**OPATŘENÍ OBECNÉ POVAHY
MĚSTA BOHUMÍN**

Změna č. 5 Územního plánu sídelního útvaru Bohumín

Opatření obecné povahy č. 3/2009

Změny č. 5 územního plánu sídelního útvaru Bohumín

MAPOVÁ SEKCE: 6-7

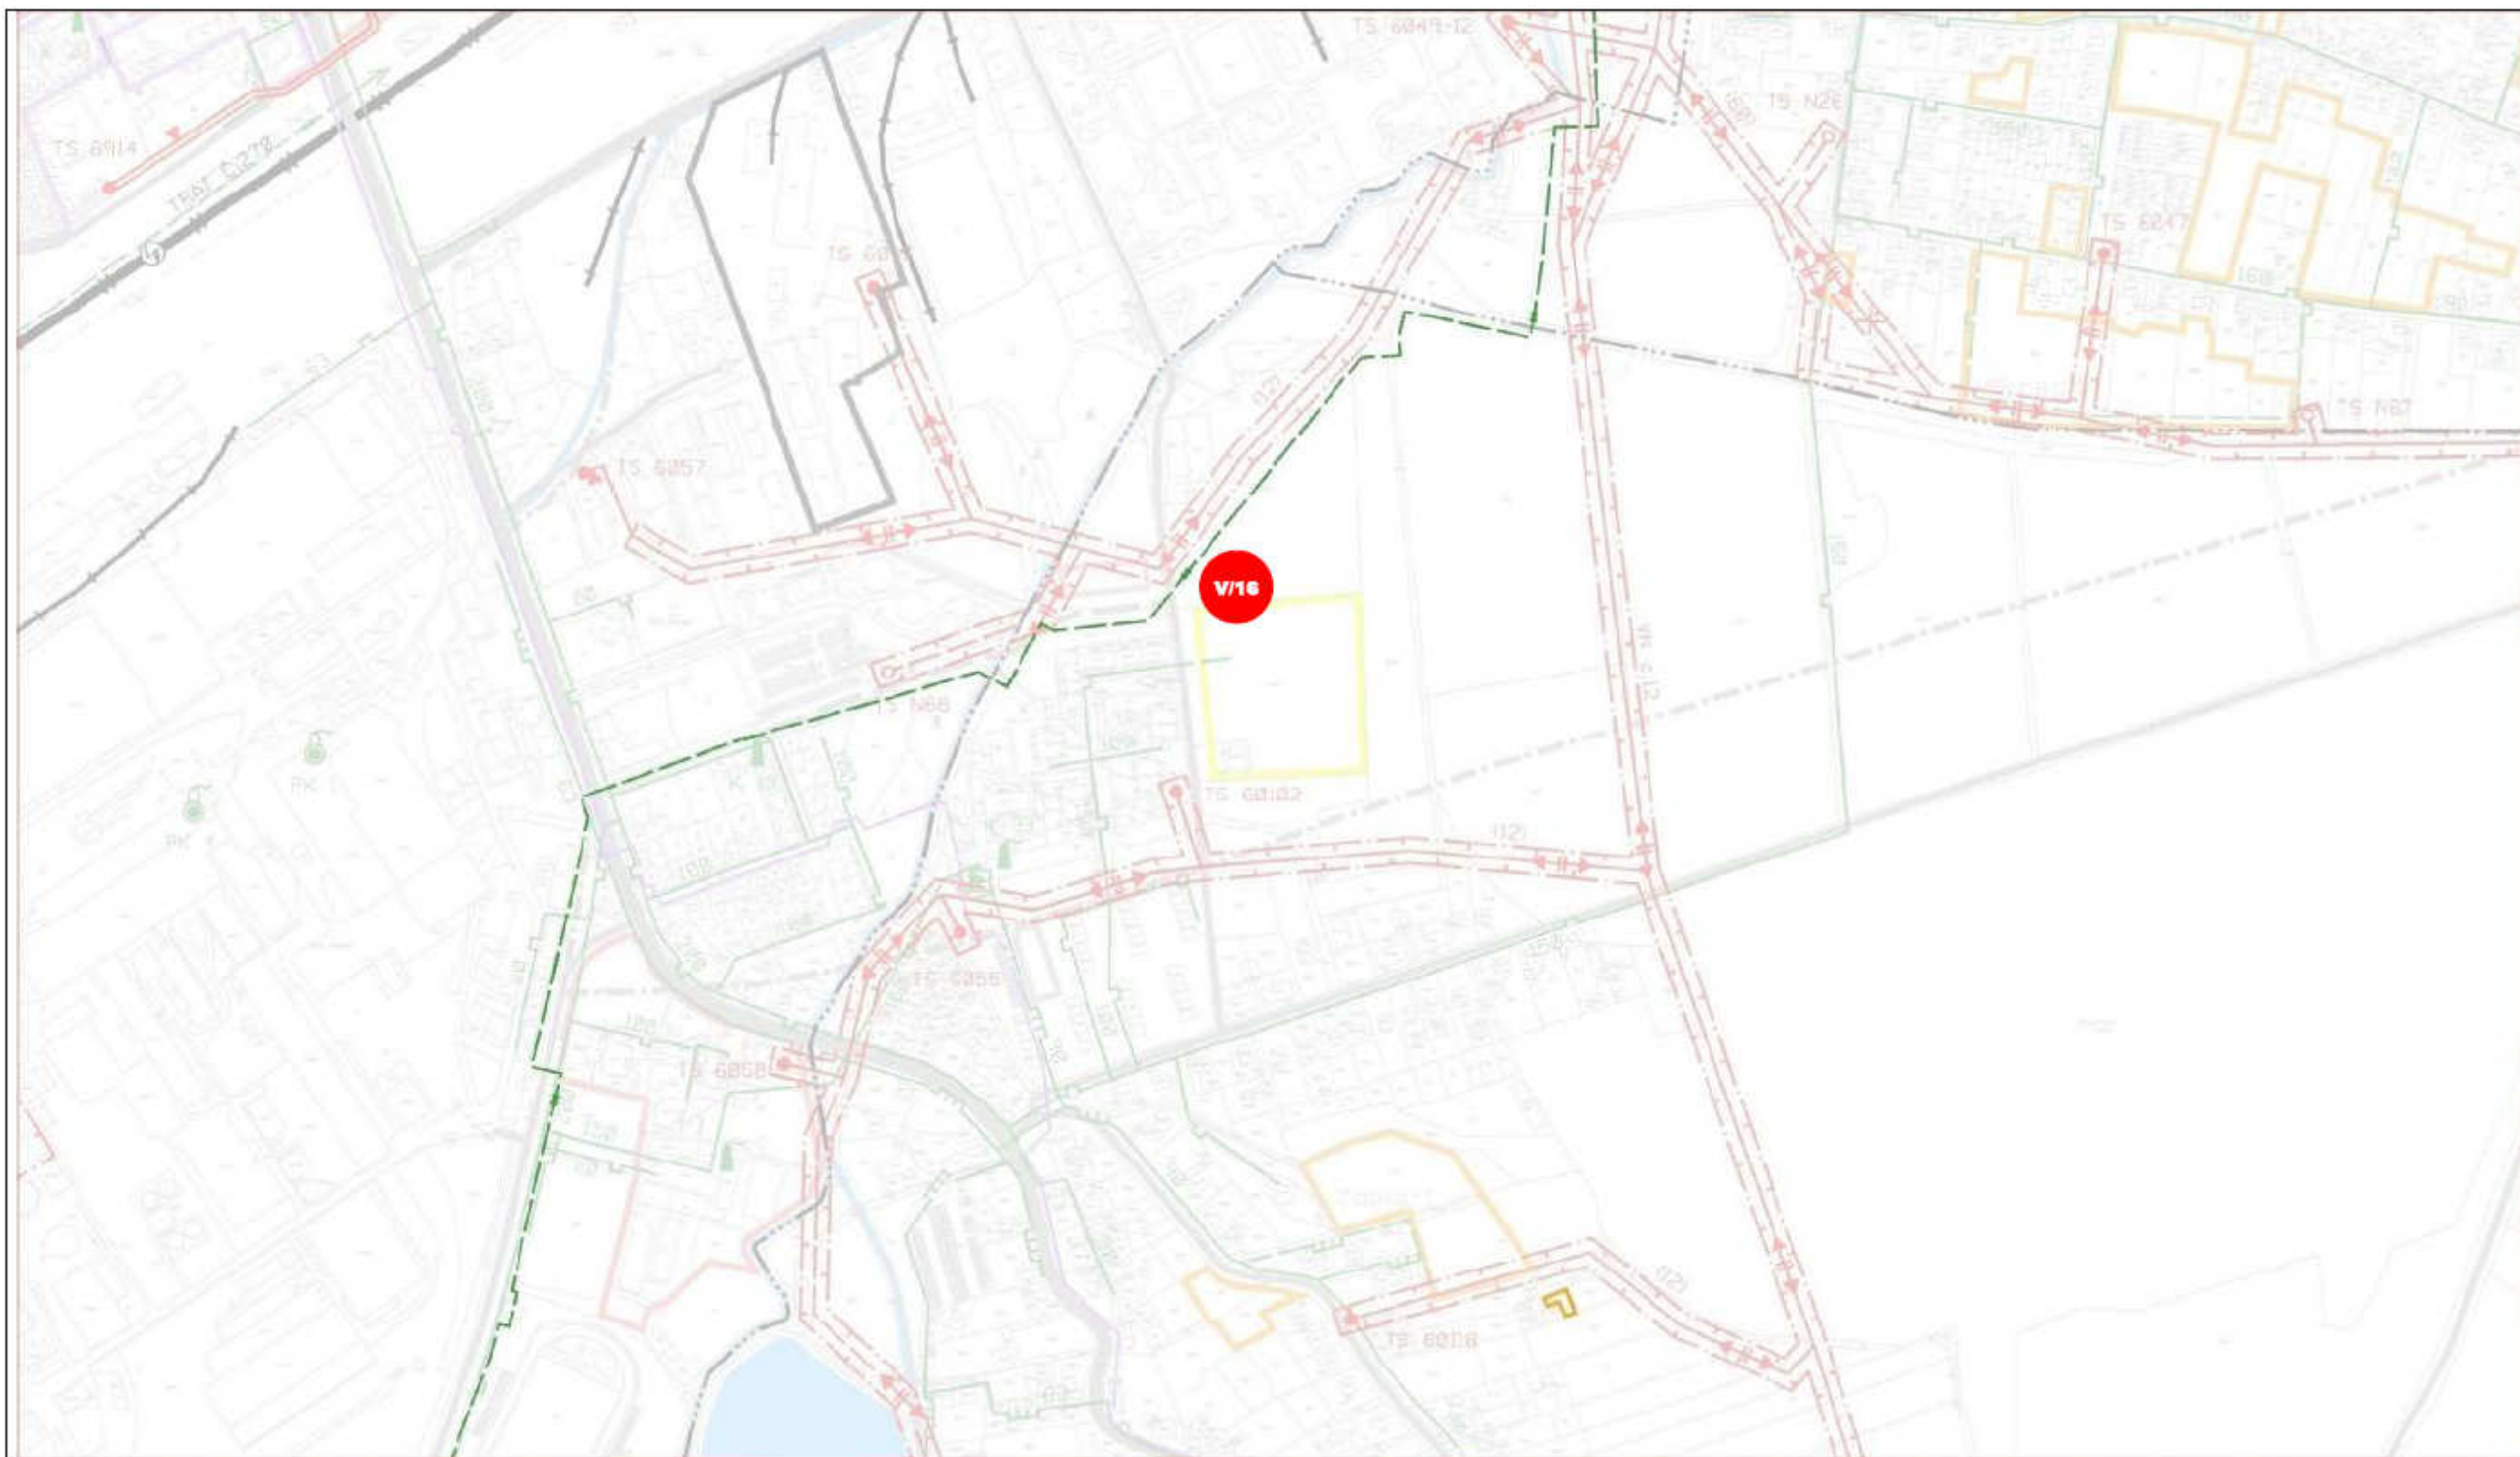
- **NÁVRH ROZVODU TEPLA (V/16)**

MAPOVÁ SEKCE: 5-7

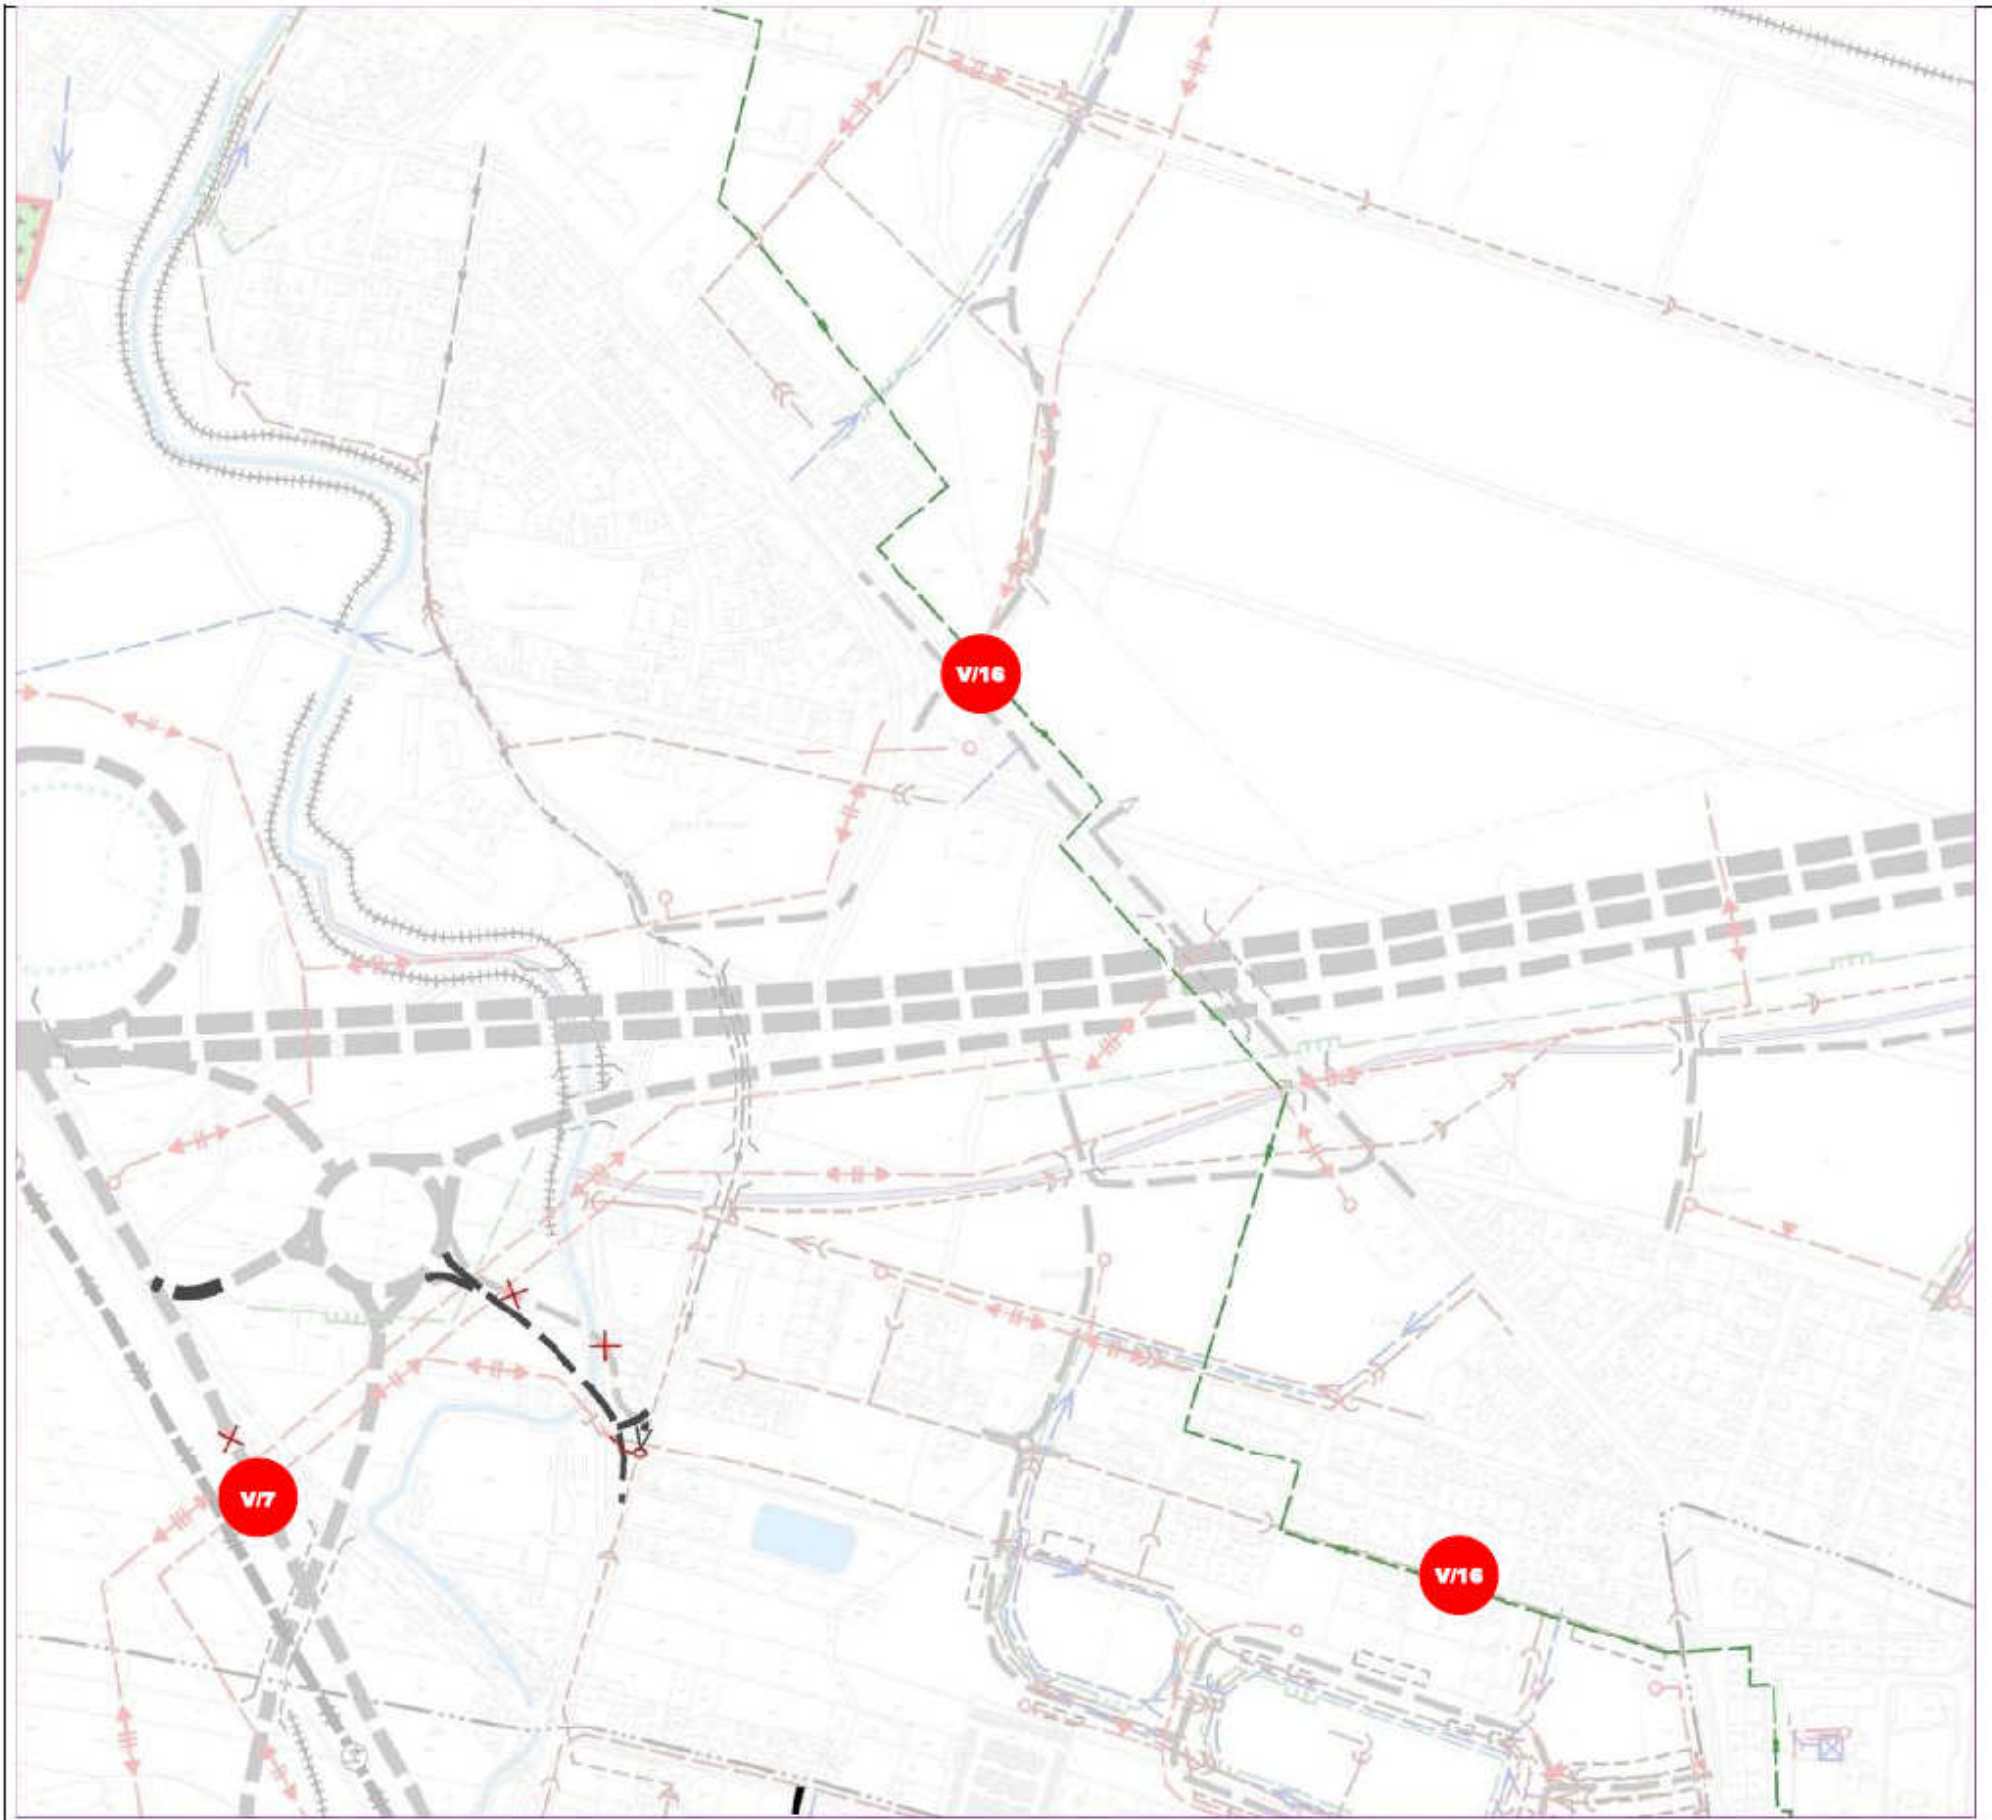
- NÁVRH ROZVODU TEPLA (V/16)

MAPOVÁ SEKCE: 6-6 MĚŘITKO: 1:5000

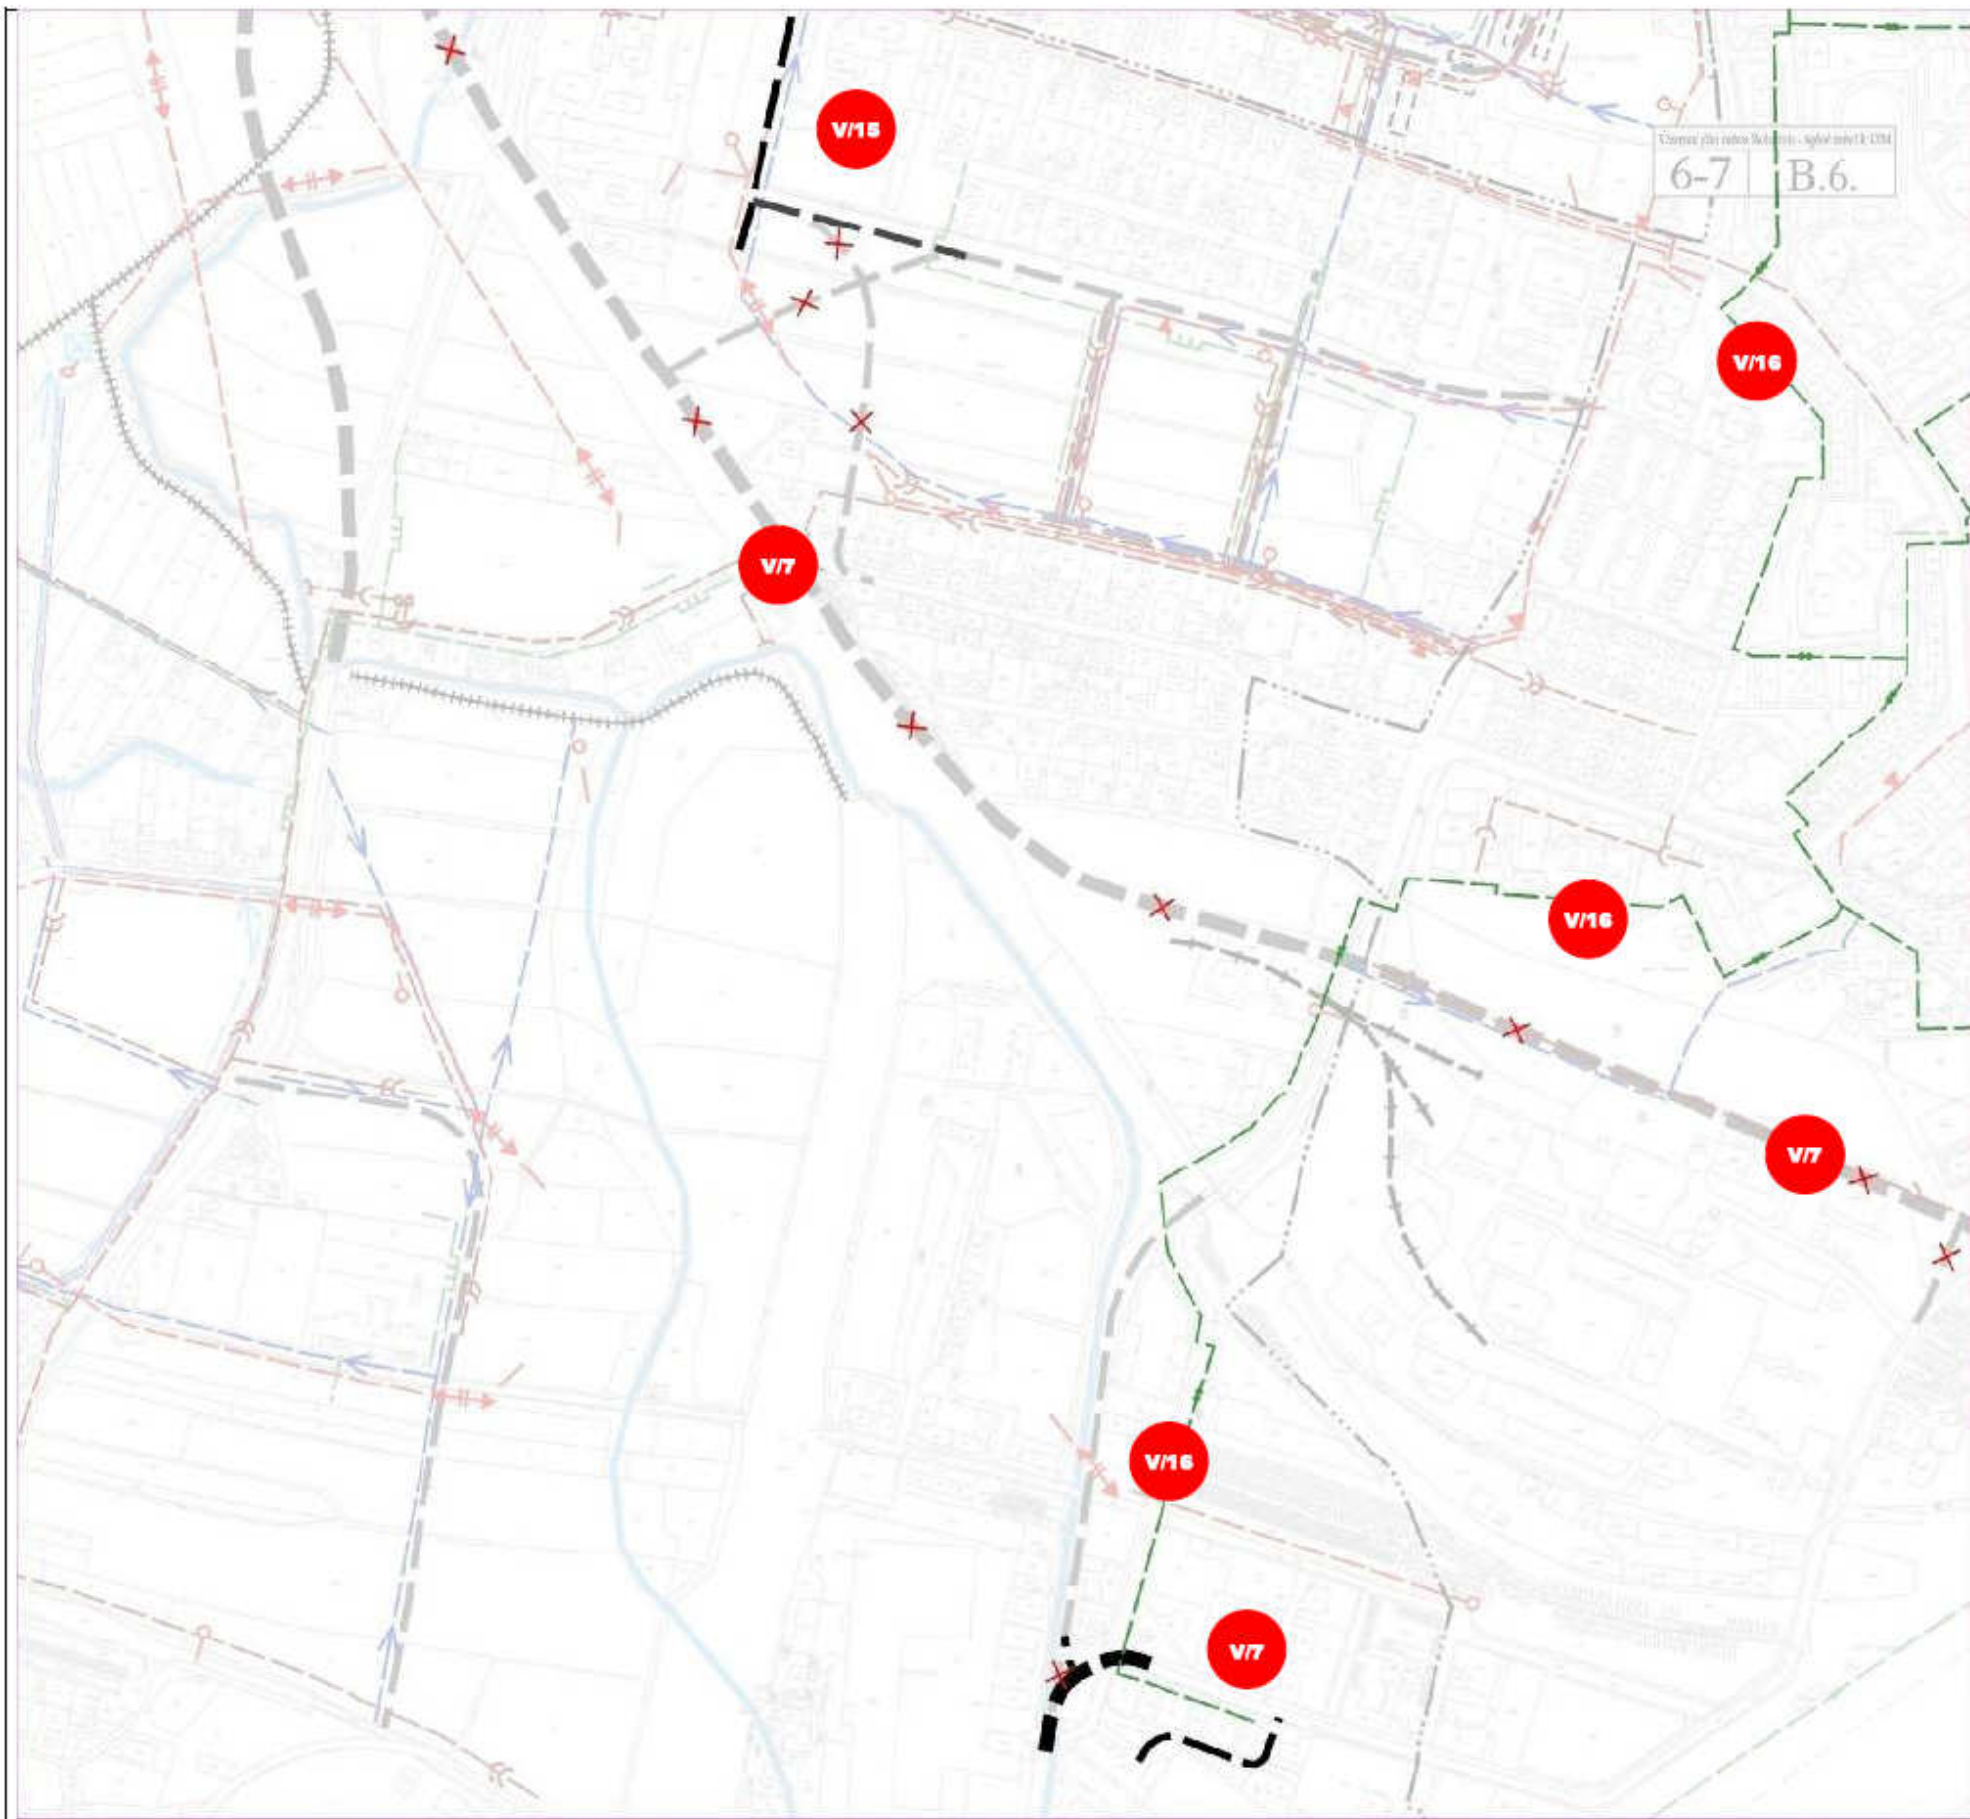
- NÁVRH ROZVODU TEPLA (V/16)
- ZMĚNY VE VYMEZENÍ DOPRAVNÍCH STAVEB VYVOLANÉ ZRUŠENÍM PŘELOŽKY SIL II/471 (V/7)
